Avis délibéré de la Mission régionale d'autorité environnementale de la région Nouvelle-Aquitaine sur le projet de recherche et d'ouverture de travaux des doublets géothermiques basse température des lycées Kastler et Victor Louis à Talence (33)

n°MRAe 2019APNA28

dossier P-2018-7575

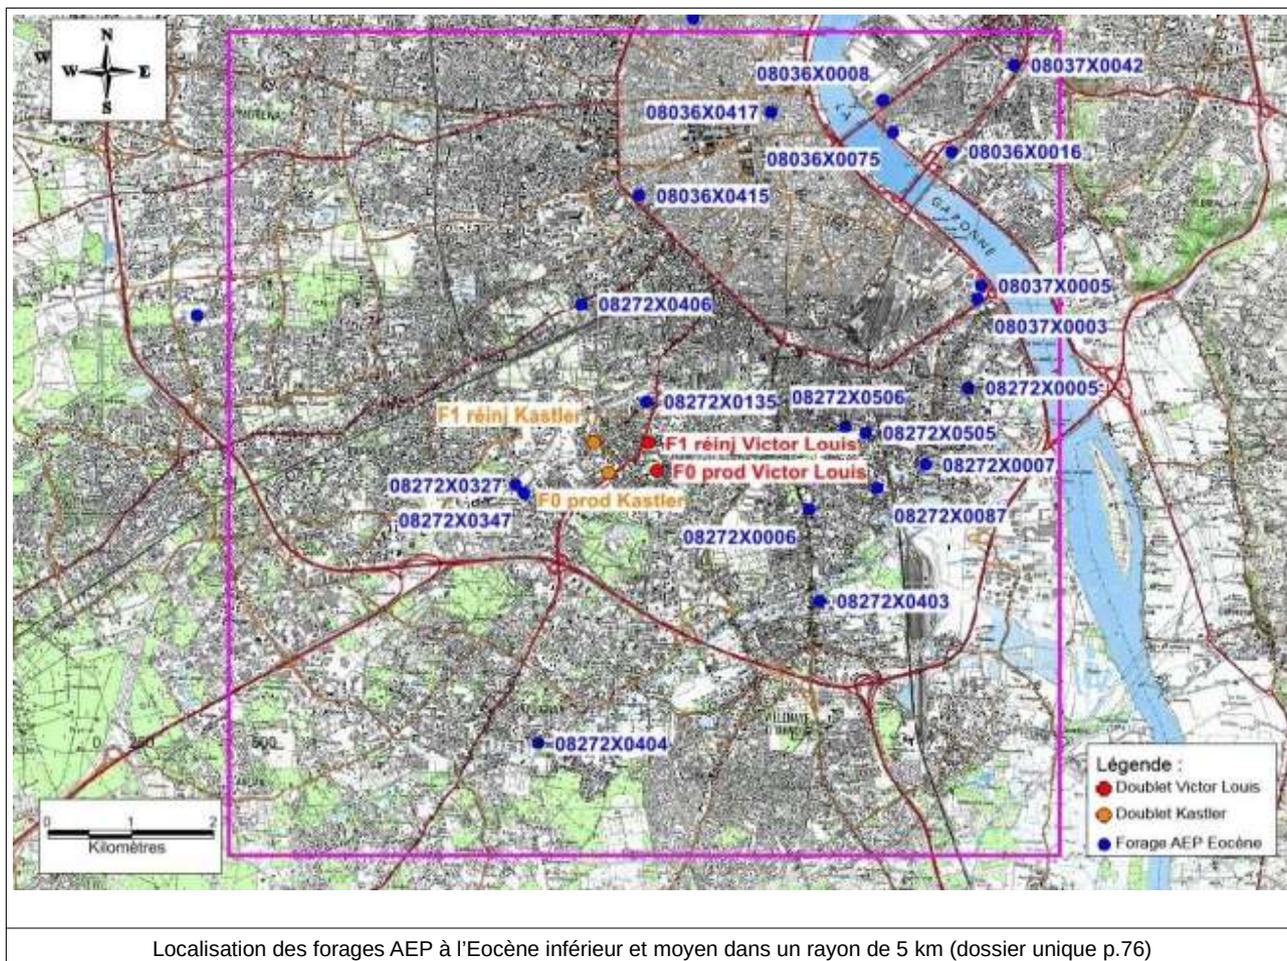
Le contenu de l'étude d'impact intègre les éléments requis par les dispositions de l'article R 122-5 du Code de l'environnement. Il manque cependant à cette étude la définition des modalités de suivi des impacts du fonctionnement des doublets géothermiques sur les eaux souterraines : en particulier un suivi de la piézométrie et des « bulles froides² » au droit des forages qui permettrait de s'assurer de la validité des modélisations effectuées, ainsi qu'un suivi de l'étanchéité des dispositifs dans le sol. Enfin, les effets cumulés semblent peu abordés au vu des nombreux forages d'alimentation en eau potable présents dans un rayon de 5 km (cf. représentation cartographique ci-dessous). **Ces points devront être complétés par le porteur de projet.**

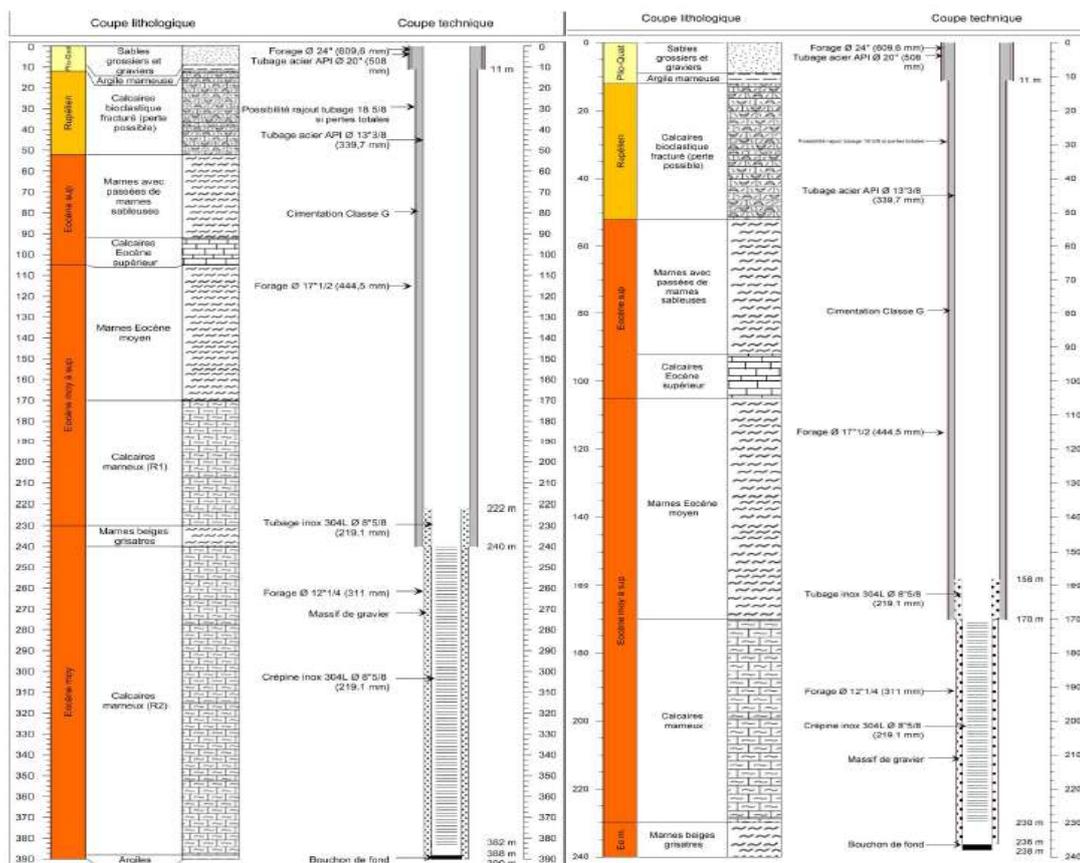
L'impact qualitatif que peut avoir un chantier de forage repose sur le risque de mise en communication d'aquifère par les travaux de forage, notamment en cas de mauvaise conception ou de mauvaise exécution des opérations de cimentation. Dans le cas présent, trois réservoirs d'eau souterraine seront traversés par le forage avant d'atteindre le réservoir de l'Éocène, cible du projet :

- la nappe superficielle du Plio-Quaternaire entre 0 et 7 m ;
- le réservoir de la nappe de l'Oligocène (environ entre 11 à 41 m) ;
- le réservoir de la nappe de l'Éocène supérieur (environ entre 114 et 141 m).

La méthode de forage employée (Rotary à la boue), la qualité des tubages et de la cimentation mise en place lors de la réalisation des forages a pour but de garantir l'étanchéité des forages et, pour la cimentation, la protection des tubages à leur extrados⁴. Les opérations de suivi des ouvrages (diagraphies CBL/VDL⁵, contrôle de la qualité du fluide géothermique, etc.) permettront de vérifier la bonne exécution de ces dispositions. Les forages seront conçus et réalisés de manière à isoler les différentes nappes présentes dans le sous-sol et éviter tout mélange entre ces ressources.
